关于关地塔社区东华菜市场低压线路改造项目图纸问题答疑

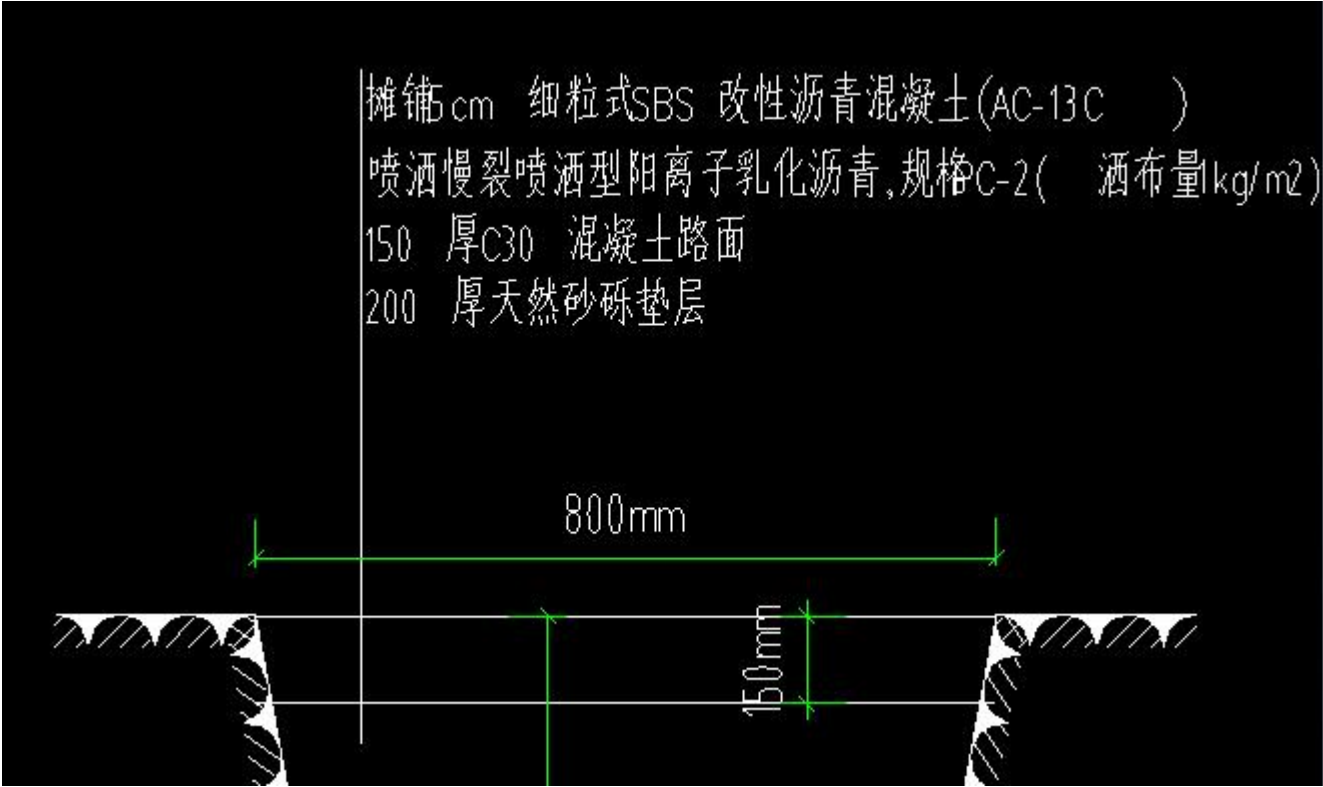
3. 电缆井是预制还是现浇的？参照图集？

电力人孔井尺寸:

2.4x1.4x1.8m
	2.8x2.2x1.8m
	2.4x1.4x1.8m
	2.8x2.2x1.8m
	小型手孔井(尺寸见下表)

孔数	选井规格
(1~4 孔)	70x90cm手孔井:
(5~6 孔)	90x120cm手孔井:
(7~8 孔)	120x170cm手孔井:

回复: 均为现浇混凝土井, 规格按图纸尺寸表, 做法参照图集 07SD101-8;

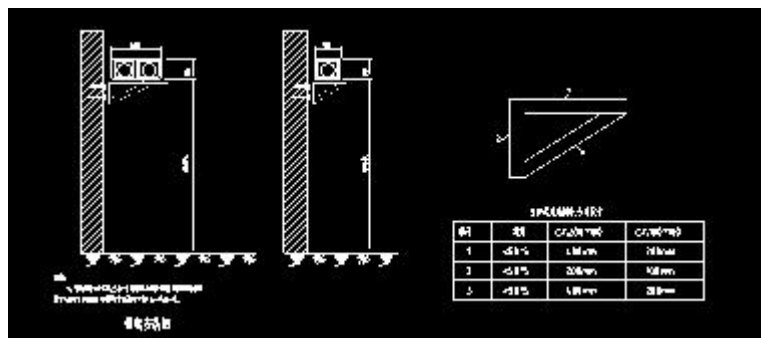
4. 只有桥架的做法, 请明确一下配电箱立柱支架的做法?

回复: 已附配电箱立柱做法说明;

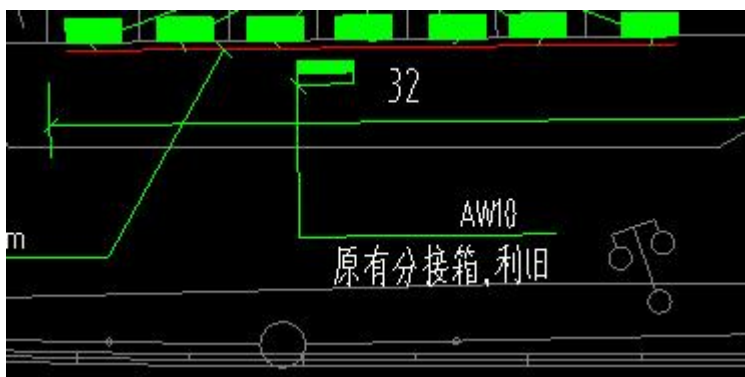
5. 配电箱 AW10 按利旧还是新做考虑?

6. AA2 配电箱第 7 条回路至 AW10 配电箱的走向明确一下？

回复：按新做计入；

回复：从 AW10 直接引线至 AA2；
